Keuringsverslag van een elektrische laagspanning- en zeer lage spanningsinstallatie

NIET CONFORM

Straatnaam Salviaalaan
Huisnummer 21
Busnummer
Postcode 3191
Gemeente Hever
Land België

Controlebezoek van een oude huishoudelijke elektrische installatie van een wooneenheid bij verkoop op vraag van de verkoper volgens (KB 08/09/2019) - AREI Boek 1- 8.4.2. en 8.2.1. en 4.2.4.3.

Afbeelding schakel- en verdeelbord:

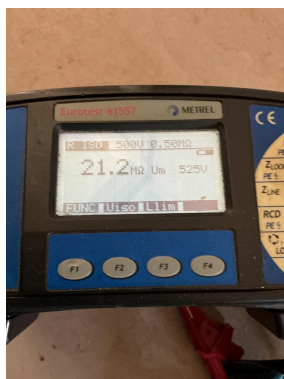
11.01 Eéndraadschema van de installatie is niet aanwezig. (Boek 1 Afdeling 2.12 - 2.13 en 3.1.2)

11.03 Situatieschema van de installatie is niet aanwezig. (Boek 1 Afdeling 2.12 - 2.13 en 3.1.2)

15.01 De aanduiding van de stroomkringen en/of apparatuur, aansluitklemmen, enz dient aangebracht of vervolledigd te worden. (Boek 1 Onderafdeling 3.1.3.1. en 3.1.3.3.A. en 5.1.6.1)

15.06 De deur en/of afschermplaat van het schakelbord dient (terug)geplaatst te worden. Aanraking van onder spanning staande delen mogelijk. (Boek 1 Afdeling 5.1.4. en 5.3.5.1.A. en 4.2.2.3.)

Hoofdbord

15.11 Niet gebruikte invoeringen van het verdeelbord zijn niet correct of onvoldoende afgedicht. (Boek 1 Afdeling 5.1.4. en 4.2.2.3.)

DIN openingen CV

15.14 De nominale spanning dient duidelijk vermeld te worden op een oordeelkundig gekozen plaats. (Boek 1 Onderafdeling 3.1.3.3.)

16.04 Een differentieelstroombeschermingsinrichting met een gevoeligheid van 30mA is te plaatsen voor installaties van badkamer, wasmachine, vaatwas, droogkast en/of gelijkaardige toestellen. Deze dient ondergeschikt te zijn aan de hoofddifferentieelstroombeschermingsinrichting (Boek 1 Onderafdeling 7.1.4.3. en 4.2.4.3.)

18.08 De geleiders van het type VOB moeten in daarvoor bestemde buizen, kabelgoten geïnstalleerd worden. (Boek 1 Onderafdeling 5.2.9.3. en 5.2.9.6.)

Aan bord

18.14 Elektrische leidingen zijn niet ingevoerd, zodat een continue bescherming verzekerd is. (Boek 1 Onderafdeling 5.2.6.1.)

18.17 De niet-gebruikte leidingen verwijderen of aan de uiteinden te isoleren. (Boek 1 Onderafdeling 4.2.3.3.b)

Aan bord

19.04 De verbindingen dienen verwezenlijkt te worden in borden, verbindings- of aftakdozen, aan de klemmen van schakelaars, contactdozen of verlichtingsarmaturen. (Boek 1 Onderafdeling 5.2.6.1.)

Ontbreken deksels goten
